改善箇所説明図

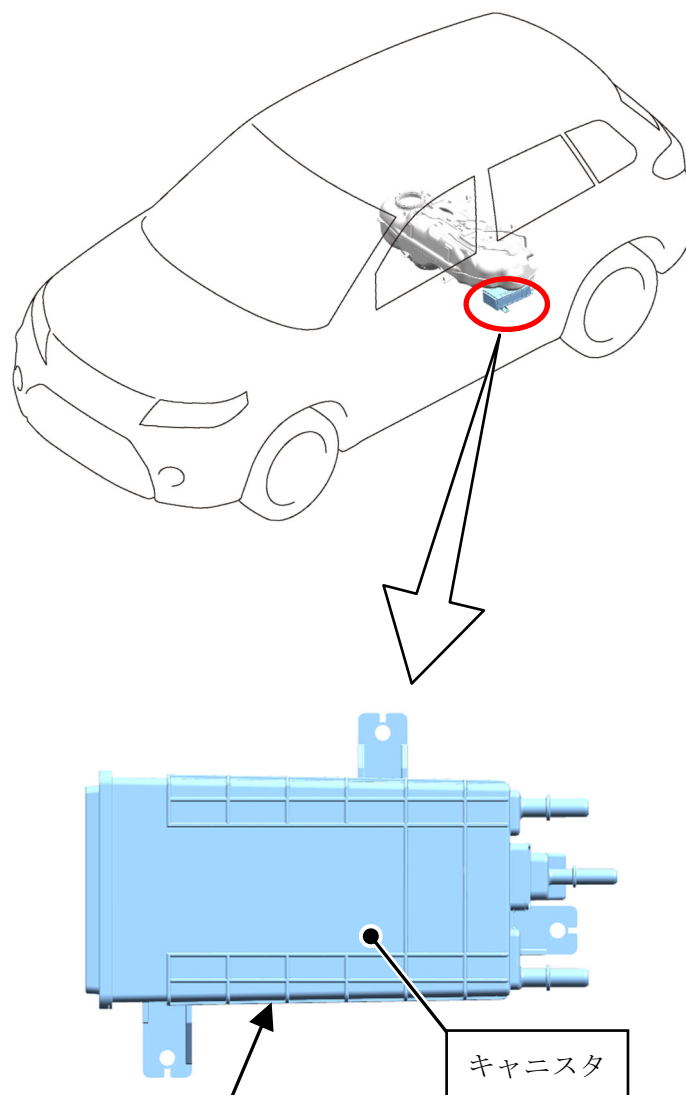
燃料蒸発ガス抑止装置（キャニスタ）において、キャニスタケース形状が不適切なため、活性炭充填量が少ないものがある。また、使用過程においてキャニスタケースが変形するものがあり、そのため、キャニスタ内に隙間ができてキャニスタ性能が低下し、保安基準第31条（有害なガスの発散防止装置）の基準に適合しないおそれがある。

全車両、キャニスタを対策品と交換する。

識別： IDプレートに赤色のシールを貼付する。
